**Avis de la Mission Régionale d'Autorité environnementale
Nouvelle-Aquitaine relatif au projet de
plateforme de production industrielle Orano Med Bessines
et à la mise en compatibilité par déclaration de projet du plan local
d'urbanisme (PLU) de Bessines-sur-Gartempe (87)**

n°MRAe 2023APNA186

dossier P-2023-14155

Société ORANO MED

Bâtiments du projet ATEF (source : Page 59 de l'étude d'impact)

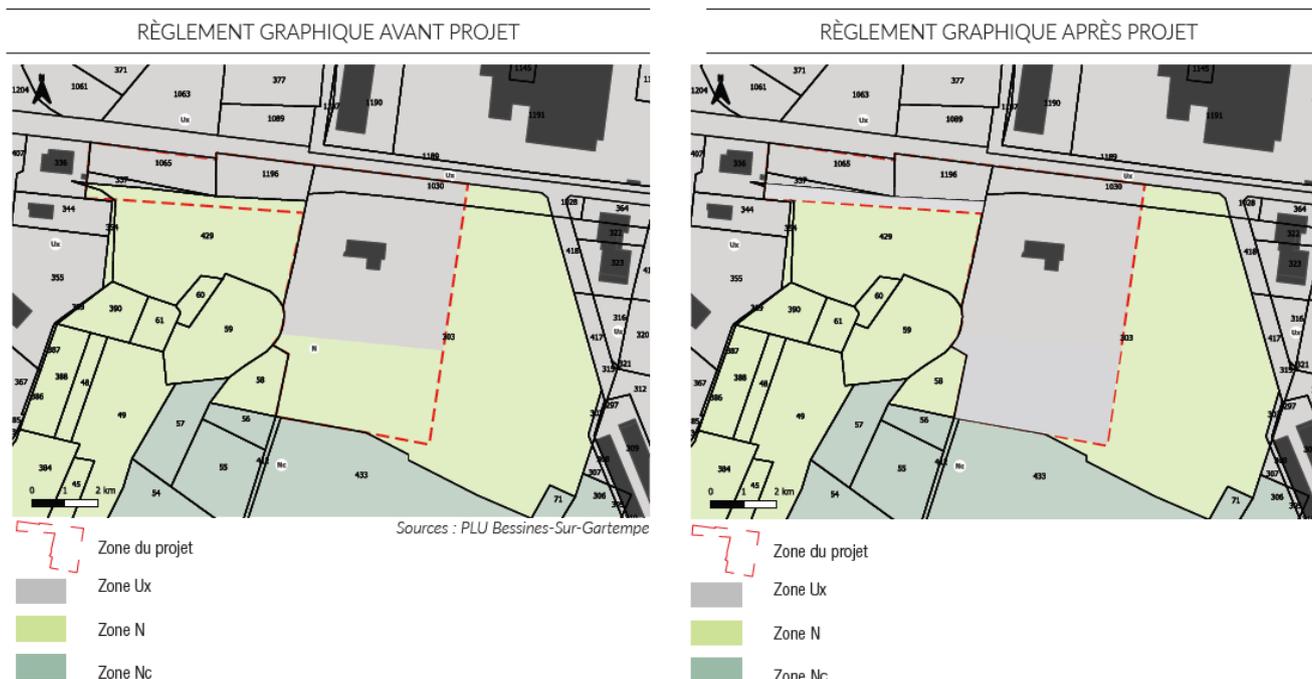
Selon le dossier, le périmètre du projet englobe l'ensemble des installations du LMT et du terrain visé par le projet ATEF à Bessines-sur-Gartempe. L'état initial est décrit dans un périmètre d'étude de 1 km, élargi à 5 km pour certaines thématiques (biodiversité notamment), distances prises à la cheminée du projet ATEF.

La MRAe recommande de mieux justifier le choix du périmètre d'étude.

Les habitats naturels dans la zone d'étude (Étude d'impact p.277) et la trame verte et bleu locale (rapport de présentation p.18)

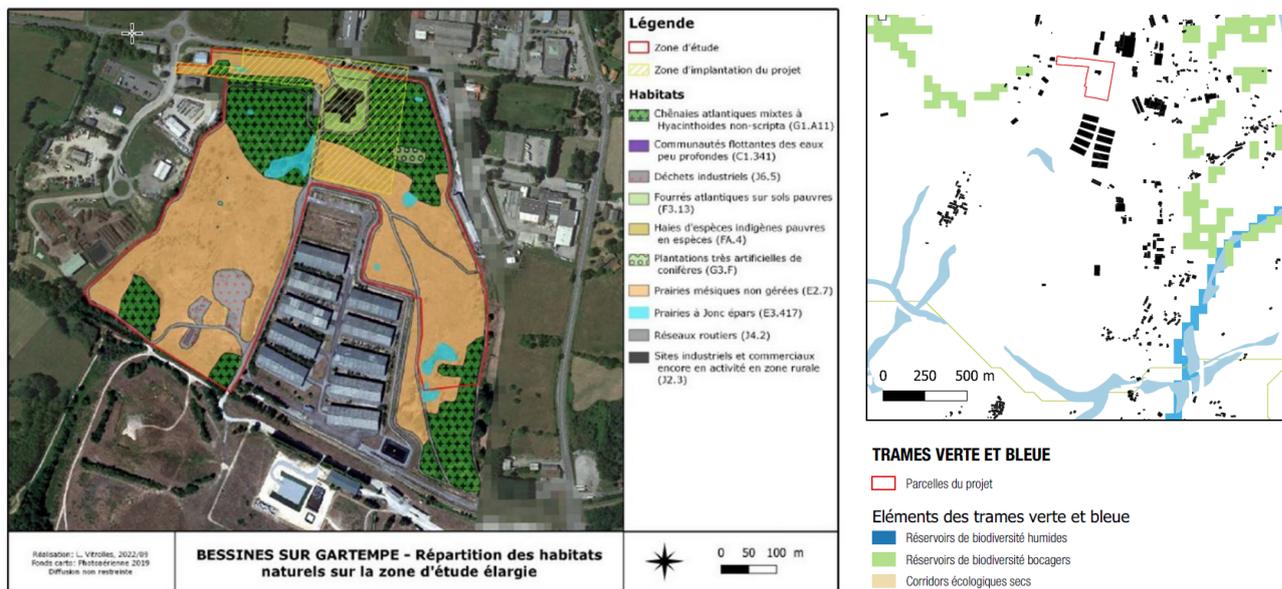
Trame verte et bleue : Le dossier indique que l'aire d'étude est constituée de plusieurs types de milieux avec des espaces boisés, des milieux prairiaux ou bien encore le site industriel en lui-même. L'illustration suivante montre que la zone d'implantation du projet ATEF est occupée en partie par une chênaie atlantique située en zone Ux du PLU et des prairies et fourrés situés en zone N.

Le dossier montre que le site du projet est distant des corridors écologiques régionaux (carte page 175 de l'étude d'impact) mais situé à proximité de réservoirs écologiques bocagers, nombreux sur la commune, connectés les uns aux autres par l'intermédiaire de corridors écologiques (cf illustration suivante).

Zones humides identifiées sur le terrain visé par le projet – page 272 de l'étude d'impact

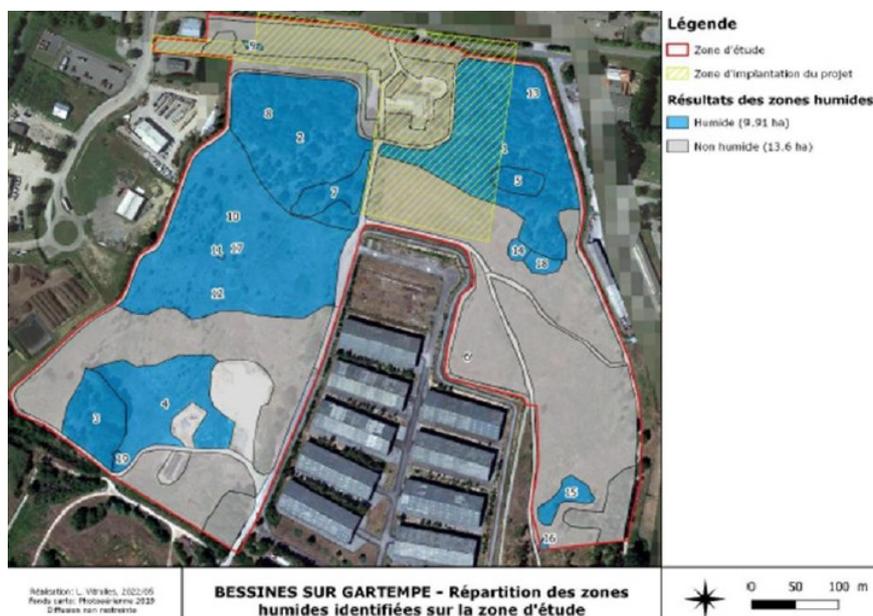
Zones humides : Plusieurs zones humides sont identifiées sur la zone d'étude du projet ATEF, pour une surface totale de 9,91 ha (cf illustration ci-dessous). Les deux critères pédologiques et floristiques ont été mobilisés pour déterminer la présence ou non de zones humides, notamment avec 34 points de sondage dont 20 ont permis d'identifier un sol humide.

La MRAe recommande de détailler les caractéristiques de la zone humide à créer, dans le respect des recommandations du SDAGE Loire-Bretagne. Il conviendra notamment de préciser si la mesure de compensation proposée satisfait les critères d'équivalence fonctionnelle en termes de biodiversité.

La MRAe relève par ailleurs que le projet de mise en compatibilité du PLU ne prévoit pas la protection réglementaire des zones humides réaménagées et de la zone humide prévue en compensation. **Elle recommande de classer les zones humides en zone naturelle protégée (Np) dans le document d'urbanisme, avec une mention particulière mettant en évidence le rôle de mesures de compensation d'impacts de la zone humide créée.**

Cartographie des mesures mise en œuvre dans le cadre du projet – page 297 de l'étude d'impact

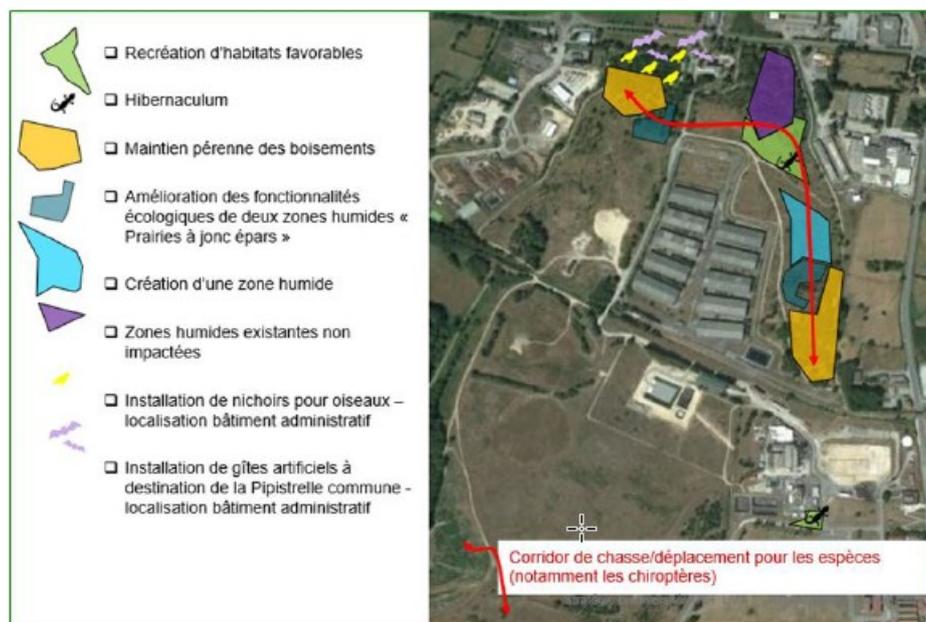
Concernant le projet ATEF, en complément des mesures déjà mises en œuvre lors de la démolition du bâtiment SAN, des mesures d'évitement et de réduction sont proposées telles que le recalibrage du projet pour choisir la variante la moins impactante, et la conservation de deux petites zones humides et de certains arbres gîtes.

Il apparaît à ce stade que des impacts résiduels vont persister sur la destruction d'habitats favorables à des espèces protégées et par la destruction de zones humides qui constituent des habitats potentiels d'espèces protégées.

La MRAe relève que le SCoT prévoit dans son orientation n°99 que les PLU définissent la trame verte et bleue et dans son orientation n°106 que les documents d'urbanisme définissent les actions et opérations nécessaires à la préservation des continuités écologiques.

La MRAe recommande de traduire ces orientations en créant un emplacement réservé et une OAP¹³ destinés à inscrire la continuité écologique dans le PLU, afin de la protéger. Elle recommande par ailleurs de réglementer l'installation des clôtures, en précisant qu'elles devront permettre le passage de la faune au droit de ces continuités.
